Guleslettene industriområde - Innspel til Flora kommune og bystyret i samband med godkjenning av MTA

Samandrag:

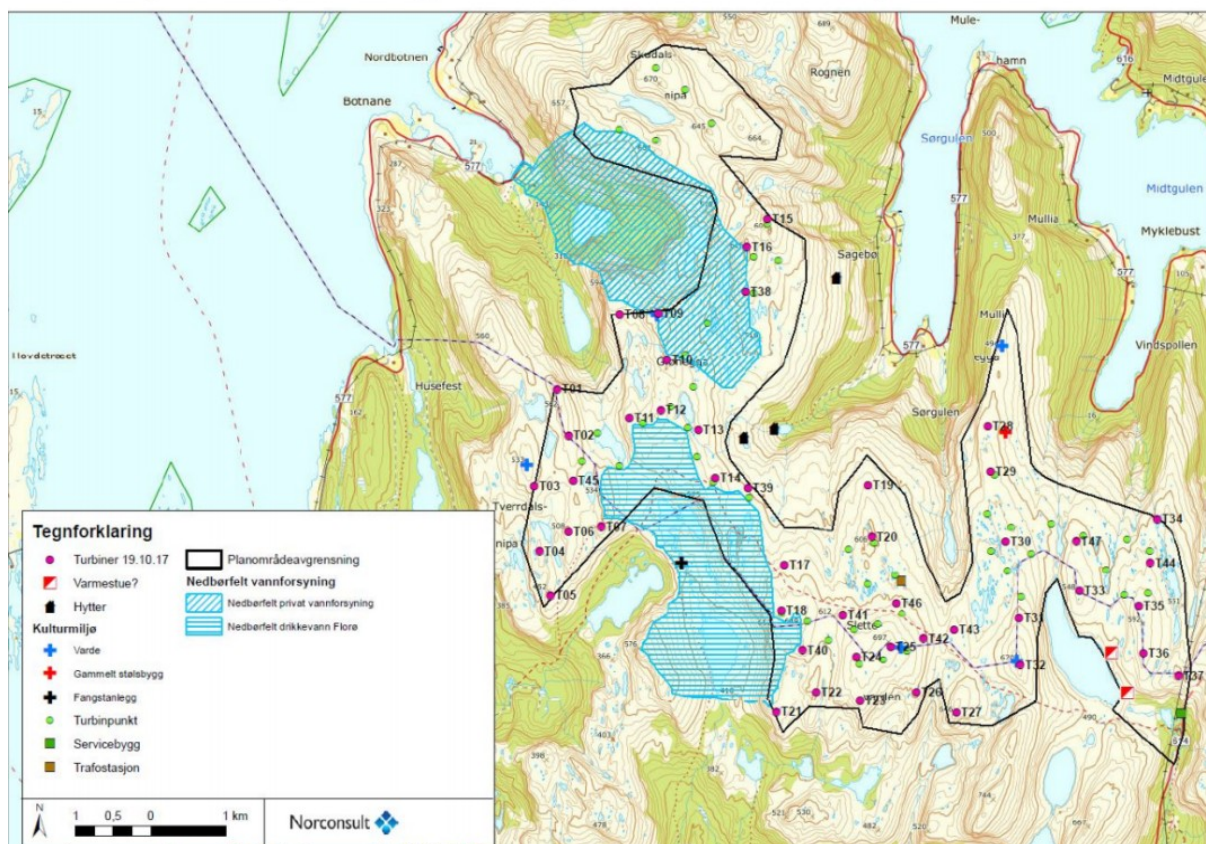
I sitt nye framlegg til plassering av turbinar inne i Guleslettene industriområde har Zephyr gjort vesentlege endringar samanlikna med dei planane som er grunnlaget for konsesjonen, og som Flora bystyre la til grunn for sitt fleirtalsvedtak for støtte til tiltaket (sjå Fig. 1 – grøne sirkelar er tidlegare utgangspunkt for plassering av vindturbinar). Dei føreslegne endringane medfører at ei rekke turbinar no blir flytta sørover mot kanten av planområdet. Dette kjem til å påverke friluftslivet, den visuelle ureininga og naturområda som grensar mot planområdet svært negativt. I tillegg vil flyttinga av turbinane nærare

Florø by, stikk i strid med føresetnaden til Flora bystyre, føre til at nordre synsfeltet frå byen fullstendig vil verte dominert av vindturbinane. I tillegg vil fleire urørte vassdrag i planområdet, inkludert drikkevasskjelder, bli utsett for ureining frå kjemikaliar og oljeavfall, slik erfaringar frå andre vindindustriområde viser. I konsesjonssøknaden var det enno att naturområde på Guleslettene som kunne bli nytta til friluftsliv, og som i mindre grad ville verte påverka av visuell ureining, støy og vegutbygging. Desse områda vert effektiv øydelagt med Zephyr sine nye forslag til plasseringar.

Turbinane T27 og T32 er ekstremt uheldige for friluftslivet fordi dei kjem midt oppe på toppen av to av dei viktigaste turmåla. T31 har også fått ei uheldig plassering og burde vore flytta lenger nord til den plasseringa som står i konsesjonssøknaden. Vegane i tilknytning til desse turbinane, og arealet på minst 1.000 m² som skal planerast ut ved sida av kvar turbin, er også veldig uheldig for desse turbinane. Aller verst slik er T27, ettersom den vil krysse hovudturstien vestover, men T32 er også svært ille!

T21, T22, T23 og T26 er visuelt, og også når det gjeld støy (spesielt T26), uheldige for friluftslivet fordi dei kjem “midt i utsikten” frå Akslaskaret, Aksla, Terdalskeipen, Holten og topp 646.

T36 og T37 kjem nær ved utgangspunktet for dei aller fleste turane i området, og vil både visuelt og når det gjeld støy vere svært uheldige.

For alle desse områda vil dei nye plasseringane av turbinane T36, T37, T32 (dei 3 verste) og T31 vere svært uheldige både visuelt og når det gjeld støy. For ein del vindretningar, mellom anna når det er “nordavind og godvêr” vil støyen frå desse turbinane verte spesielt ille fordi det kan vere ganske kraftig vind der turbinane står, medan friluftsområda ligg i “vindskugge” slik at støyen vil høyrest ekstra godt.

T21 vil utgjere ei fare for hjortejegarane ved isingsforhold og lage ei stor støysone omkring Kupevatnet og Terdalshytta. Den vil og vere visuelt dominerande sett frå Florø og må flyttast vesentleg lenger nord.

T32, T26 og T27 er skriva om i kapittelet om friluftsliv og har ei svært uheldig plassering. Dei trugar det fiskerike Akslavatnet og Terdalsvassdraget, som er ei drikkevasskjelde, ved kjemikalie- og oljeutslipp. T32 må trekkjast vesentleg lenger nord og aust. T26 og T27 må trekkast nordover og ut av nedslagsfeltet til Terdalsvassdraget, eller fjernast heilt. Dette for å eliminere risiko for olje og kjemikalier i Terdalsvassdraget/Akslaskarvatnet.

T04, T05, T06 og T07 vil utgjere ein risiko for hjortejegerar i lia som ligg vest for Guleskarsvatnet ved isingsforhold. Dei ligg og for nære den DNT-merka turstien og støy og isprosjektil vil vere øydeleggande for bruken av området. Dei må difor flyttast lenger nord.

T18 og T14 vil kunne sende isprosjektil ned i Sagadalen og vil utgjere ei fare for hjortejegerar.

Vi ser det som avgjerande at dette industriområdet vert drifta etter høgaste oppnåelege miljøstandard, og tek det som gjeve at både Zephyr og involverte investorar har dette som utgangspunkt. Flora kommune og brukarane har inngåande kjennskap til Guleslettene og bruken av dei tilgrensande områda. Saman med Zephyr har vi difor gode forutsetningar for å påpeike, forebygge og redusere dei negative miljøeffektane etableringa av industriområdet vil føre med seg. Vi avviser difor det nye forslaget til Zephyr, men kan vere villige til å drøfte mindre justeringar av dei turbinplasseringane som vart presentert i konsekvensutgreiinga.

Det må teiknast inn grenser for nedslagsfelt for alle vassdraga i Flora kommune og turbinane må trekkast ut av nedslagsfelt med god margin – minimum 300 meter. Dette arbeidet må gjennomførast som del av MTA-prosessen og før Flora kommune slutthandsamar sitt arbeid med MTA-dokumentet. Følgjande turbinar må umiddelbart flyttast:
